**CCR-VIA -- COMITATO DI COORDINAMENTO REGIONALE PER LA
VALUTAZIONE D'IMPATTO AMBIENTALE**

Giudizio n° 2694 del 22/08/2016

Oggetto Progetto di sviluppo concessione Colle Santo - procedura di V.I.A.
NAZIONALE

Istruttoria Tecnica

Figura 5 – Carta delle Tipologie Forestali

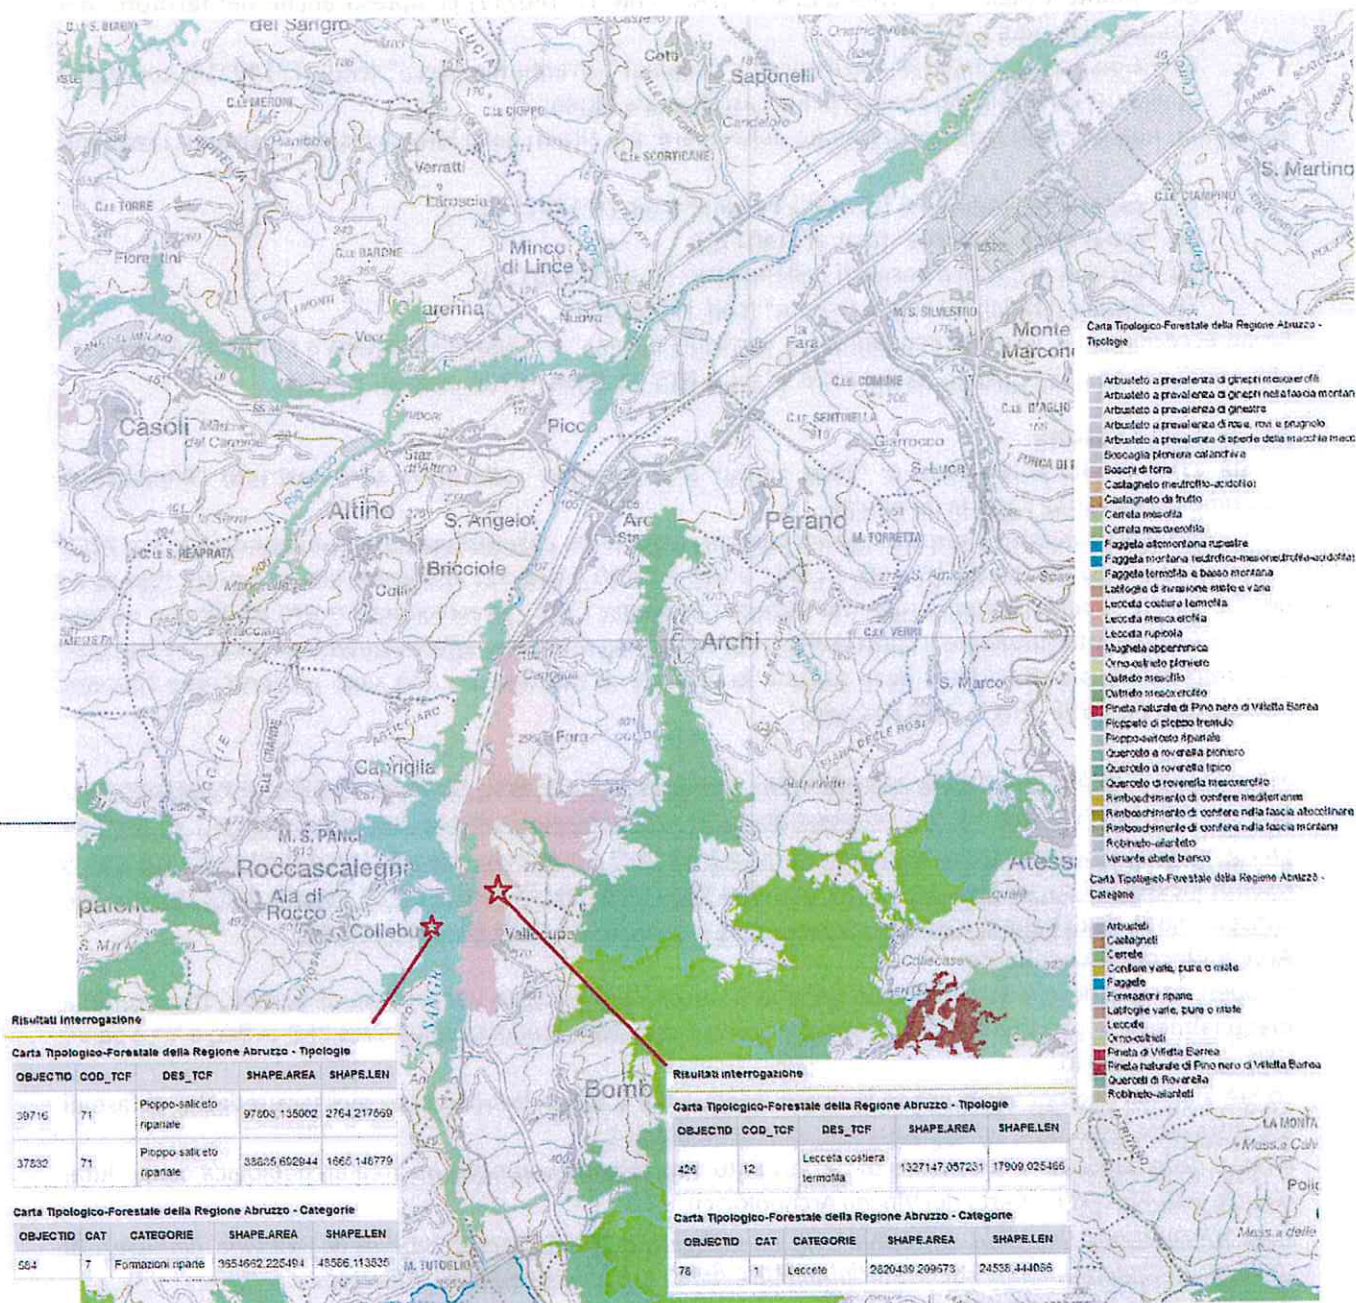
Si rileva che nello SIA non è stata approfondita l'analisi della Carta delle Tipologie Forestali predisposta dalla Regione Abruzzo (vedi fig. 5), che individua due aree una a **Pioppo-saliceto ripariale** (di circa 1,40 km²) ed una seconda a **Lecceta costiera termofila** (di circa 1,33 km²) e a **Lecceta rupicola** (circa 0,10 km²), si tratta di habitat inclusivi di cui all'allegato 1 della **Direttiva 92/43/CEE** del Consiglio del 21 maggio 1992 relativa alla conservazione degli habitat naturali e seminaturali e della flora e della fauna selvatiche.

Figura 10 – Il Piano per l'Assetto Idrogeologico PAI – Carta della Pericolosità

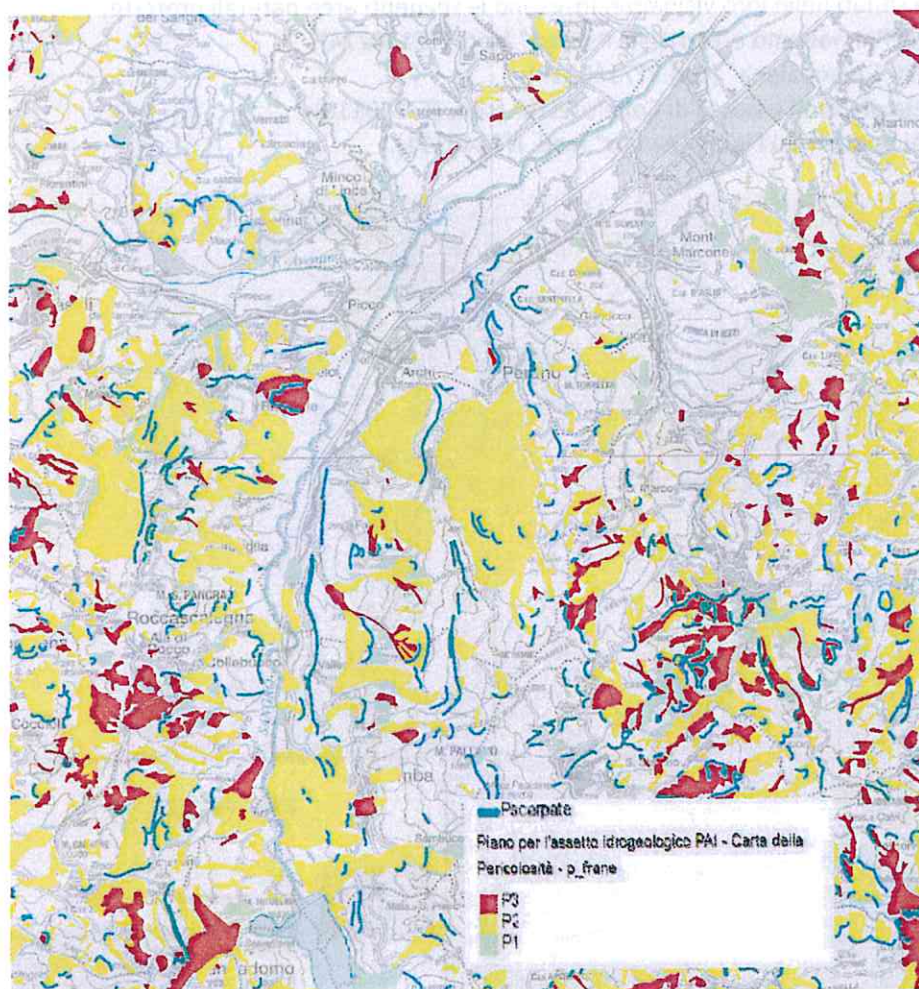
A nostro giudizio tale affermazione appare quantomeno di dubbia interpretazione, a tal fine in fig. 8 si riporta lo stralcio della Carta della Pericolosità del Piano per l'Assetto Idrogeologico (PAI) della Regione Abruzzo, pubblicata sul Geoportale della Regione (<http://geoportale.regione.abruzzo.it/Cartanet/>).
